固定资产预验收报告

项目名称	吉利G3			验收项目情况说明	发现问题处理, 满足验收条件		
供应商	天津朗力机械装备有限公司			合同总金额	540000		
验收时间	2024.4.5			验收地点	天津朗力机械装备有限公司		
序号	资产名称	规格型号	合同数量	验收数量	各项性能是否合适	单价	备注
1	G3电动靠背总成焊接总成	SHT0015785-JJ-01	1	1	是	61800	
2	G3电动靠背焊接总成	SHT0015785-JJ-02	1	1	是	61800	
3	电动靠背主边骨架焊接总成	SHT0015792-JJ-01	1	1	是	61800	
4	电动靠背副边骨架焊接总成	SHT0015797-JJ-01	1	1	是	61800	
5	座框焊接总成	SHT0015827-JJ-01	1	1	是	61800	
6	转盘上车接柜总成	SHT0015870-JJ-01	1	1	是	42600	
7	G3主驾高配座椅底架总成	SHT0015276-JJ-01	1	1	是	56200	
8	G3主驾标配座椅底架总成	SHT0015277-JJ-01	1	1	是	56200	
9	标配副驾底架总成	SHT0015318-JJ-01	1	1	是	42600	
10	翻转架	-	9	9	是	37400	
<p>验收情况说明:</p> <p style="text-align: center;">问题点及维修情况见附件</p>							
<p>参加验收人员签字:</p> <div style="text-align: center; margin-top: 20px;"> <p>高宇 · 郭煜 · 冯敬朝</p> <p style="font-size: 2em; margin-left: 100px;">王可欣</p> <p style="font-size: 2em; margin-left: 100px;">王和飞</p> </div>

朗力机械-焊接夹具问题点

■ JIG 问题点

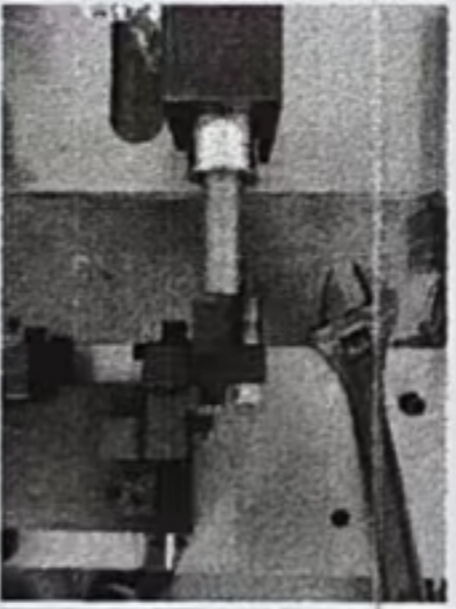
序号	工程	问题点	改善对策		日程	措施部门	
			图片	图片			
1	标配底架	<ul style="list-style-type: none"> 总成焊接后支撑钣金装载干涉 		已整改			
2	标配底架	<ul style="list-style-type: none"> 分总成焊接, 压紧干涉 		更改安装结构			
3	标配底架	<ul style="list-style-type: none"> 总成焊接, 中间压紧干涉 		已调整			
4	高配底架	<ul style="list-style-type: none"> 中间压紧与焊道干涉 		已整改
